RENESAS TECHNICAL UPDATE

製品分類	システムLSI	発行番号	TN-RZ*-A0073A/J	Rev.	第1版
題名	アドバンスト5ポートスイッチ (A5PSW) 機能不具合および使用上の注意事項		情報分類	技術情報	
適用製品	下記参照	対象ロット等	関連資料	RZ/N1D グループ RZ/N1S グループ RZ/N1L グループ ユーザーズマニュアル (詳細は下記参照)	
		下記参照

図 1：不具合条件に該当するパケットの転送例

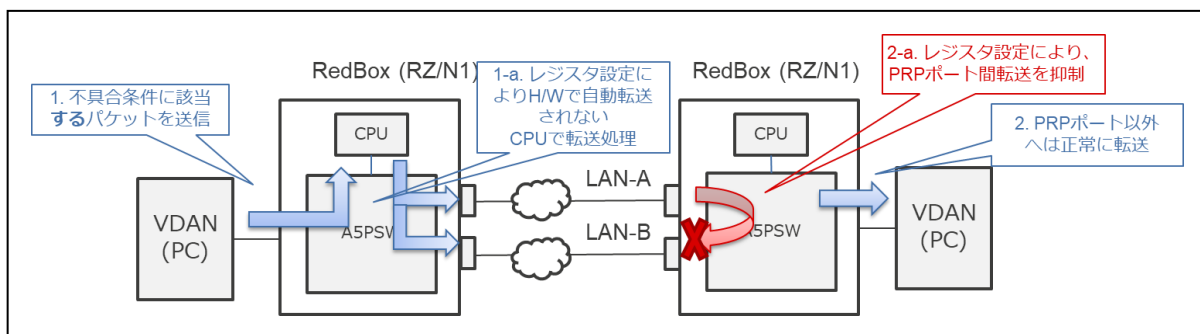
PRP の規格では PRP グループのポート間での転送は発生しないのに対し、RZ/N1 の内蔵イーサネットスイッチ (A5PSW) では、パケットが特定の条件を満たす場合に、PRP ポート間で転送が発生します。

- ブロードキャストパケット
- フラディングの対象となるパケット (宛先アドレスがアドレステーブルに登録されていないユニキャストパケットやマルチキャストパケット)

- 不具合に該当するパケット (ブロードキャストおよびフラディングの対象となるパケット) が PRP ポートへ転送されないように、デフォルトマスクレジスタ (UCAST/BCAST/MCAST_DEFAULT_MASK) にて、PRP グループのポートに対応するビットを 0 に設定する
- 不具合条件に該当するパケット (ブロードキャストおよびフラディングの対象となるパケット) を転送する場合には、CPU を介してソフトウェアで転送する

■ 不具合条件に該当するパケットを転送する場合

図 3：ミラーリングによるフレームの転送

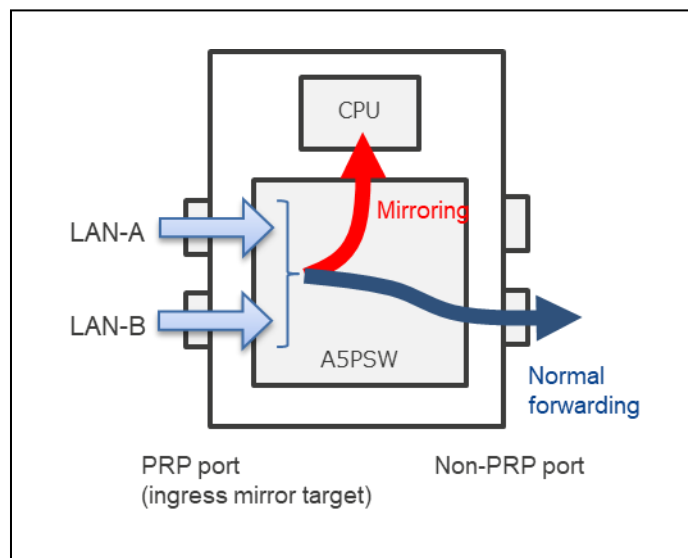
PRP 誤 ID LAN-A/B カウントレジスタ (CntErrWrongLanA/B)が正常に動作しません。間違った LAN ID が付与されたパケットを受信しても、本カウンタで正常にカウントすることができません。

1. PRP ポートで受信するパケットを、LAN A と LAN B のどちらで受信したかを識別できるように管理用タグを付与させて管理ポートにミラー転送してください。
2. ホスト CPU は管理ポートに転送されたパケットの LAN ID が正しいか否かをソフトウェアで確認し、もし正しくなければソフトウェアで該当するフレーム数をカウントしてください。

CPU の負荷を下げるために、ミラーリングするパケットの数を MIRROR_CNT レジスタにより減らすことが可能です。例えば、以下のように状況に応じて設定を使い分ける事も可能です。

- 立ち上げ時：全パケットをミラーリングすることで、全数チェックを実施。正確に誤りを検出可能。
- 量産時：MIRROR_CNT レジスタに N を設定することで、ミラーリングするパケットを通常の 1/N にする。これにより検出感度は低下するものの、CPU 負荷も 1/N に削減可能。

図 4：ハブモジュール使用時の入出力フレームのタイミング

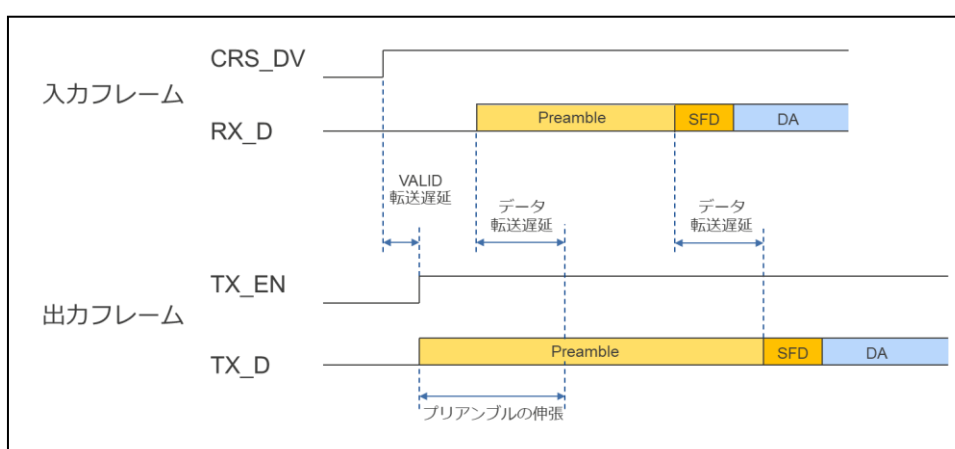
ハブモジュールを使用するとき、AP5SW から出力されるフレームのプリアンブルは、入力されるフレームのプリアンブルに対して伸張されます。これはコリジョンを避けるためにできるだけ早くに次のデバイスにフレームの送信があることを示すために使用されています。プリアンブルの伸張はイーサネットとして許可されていますが、一部の POWERLINK サポートの装置で受信時に問題となることが判明しています。従って、POWERLINK をサポートする場合、ハブモジュールによる転送は使用しないでください。
